**Do Wykonawców, którzy pobrali  
Specyfikację Warunków Zamówienia  
Numer postępowania: ZP/5/2021**

W nawiązaniu do postępowania o udzielenie zamówienia publicznego w trybie podstawowym, pn.: „Dostawa i montaż w pomieszczeniach biurowych remontowanej siedziby Komendy Miejskiej Policji w Tarnobrzegu pierwszego wyposażenia”, numer postępowania: ZP/5/2021, zawiadamiam, że wpłynęły zapytania dotyczące treści Specyfikacji Warunków Zamówienia.

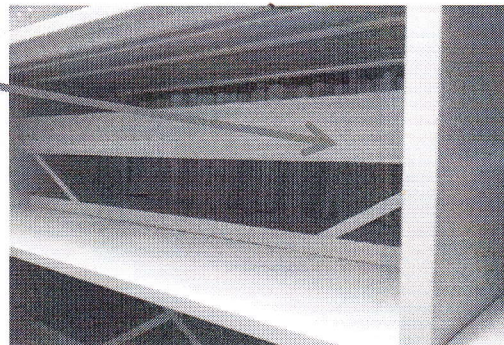
Na załączonym rzucie w pomieszczeniu przeznaczonym na regały nad drzwiami zaznaczone są schody? Jeśli tak, to proszę o podanie wymiarów schodów i ich odległości od ścian.

Dodatkowo proszę o informację, czy regał może być wyższy niż 200 cm, a jeśli nie to czy Zamawiający dopuszcza opcje, że regał będzie miał przy wysokości 200 cm – 5+1 półek przy założeniu odstępu (światła) między półkami 35 cm, a ostatni półka wynikowo (półki z możliwością regulacji co 2 cm). Pozwoli to na optymalne wykorzystanie pomieszczenia

Zamawiający nie posiada wiedzy co do wymiarów schodów i ich odległości od ścian. Wysokość użytkowa dla regału to 2 m, Zamawiający dopuszcza opcje 5+1 półek przy założeniu odstępu między półkami 35 cm.
